Oggetto: Pratica n. 42251/2023 Regione Emilia-Romagna - Fasc. 1317/29/2023 (Pre PAUR) - Fase preliminare al provvedimento autorizzatorio unico di valutazione d'impatto ambientale, ai sensi dell'art. 26 bis del D. Lgs. 152/2006 e s.m.i., per il progetto denominato "Realizzazione nuovo impianto di recupero rifiuti non pericolosi" localizzato in comune di Bologna, tra via C. Colombo, via del Trebbo e via del Rosario.

Proponente: ECOFELSINEA S.R.L.

Contributo del Comune di Bologna.

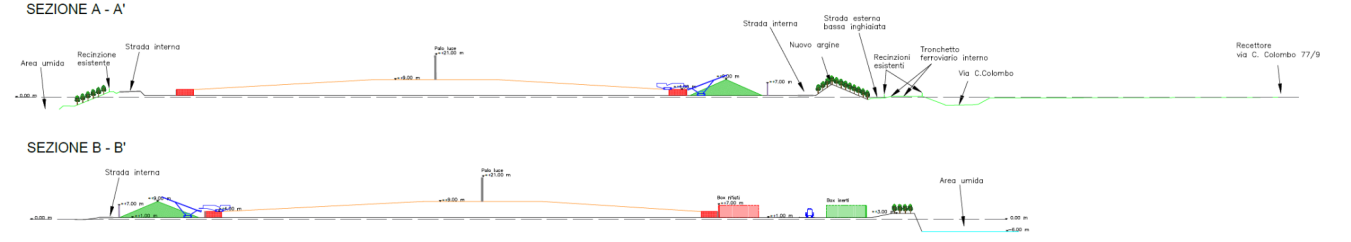
In seguito al ridimensionamento in altezza dell'ex cava Corticella verranno rimossi, mediante scavo di sbancamento, circa 280-300.000 mc di materiale, il cui riutilizzo è previsto in sistemazioni interne (pari a circa 135.000 mc) e/o da conferire fuori sito (pari a circa 145.000 mc). E' inoltre prevista la realizzazione di un argine perimetrale di altezza pari a circa 3.5 m lungo il lato est (via Colombo).

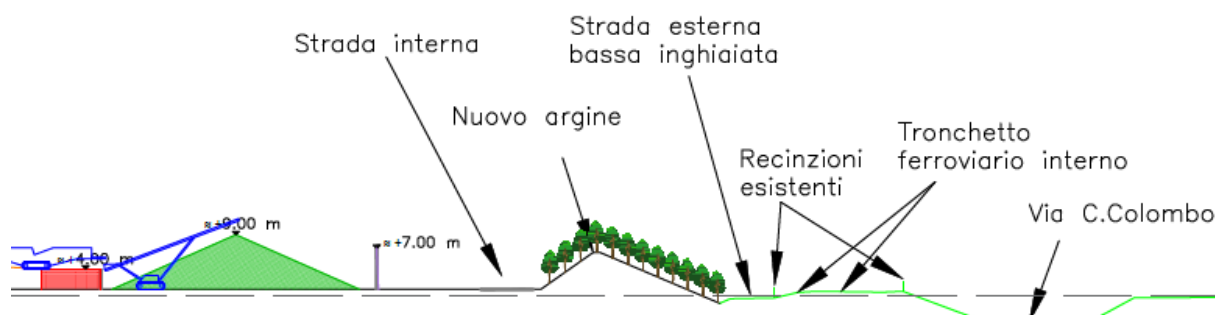
Dal confronto fra le sezioni dello stato di fatto e quello di progetto si rileva inoltre che:

- corrispondenza della sommità della rampa al centro dell'impianto, nella zona di stoccaggio dei materiali da recuperare

La quota del nuovo argine a Est pare attestarsi a circa +6 m rispetto al piano di progetto, mentre il cumulo di materiale da recupero più prossimo arriva a circa +9 m.

Pertanto si ritiene necessario che la configurazione di impianto proposta sia da valutare anche alla luce dei seguenti elementi:

- configurazione e logistica dell'impianto, in riferimento alle dimensioni dei cumuli e alle quote operative (area di scarico, viabilità perimetrale per la formazione dei cumuli, posizionamento degli impianti mobili);

- efficacia delle mitigazioni previste, in riferimento all'arginatura ad Est di quota inferiore a quella dei cumuli formati dal trattamento rifiuti e alla realizzazione di un cumulo di altezza pari a circa 10 m di MPS in cava Colombo (ribassata a - 7 m da pc, quindi con un esubero di quota di circa 3 m rispetto al pc attuale);

- movimentazione di circa 300.000 mc di materiale di cui è necessario individuare la natura e la destinazione ed in merito alla quale non sono fornite informazioni relative alla tempistica di esecuzione e alla rilevanza degli impatti indotti in un'area (estesa) già significativamente interessata da attività di cantiere (dall'attività estrattiva fino alla gestione dei materiali AV), a cui vanno certamente sommati anche quelli del funzionamento a regime dell'attività estrattiva pianificata e autorizzata.
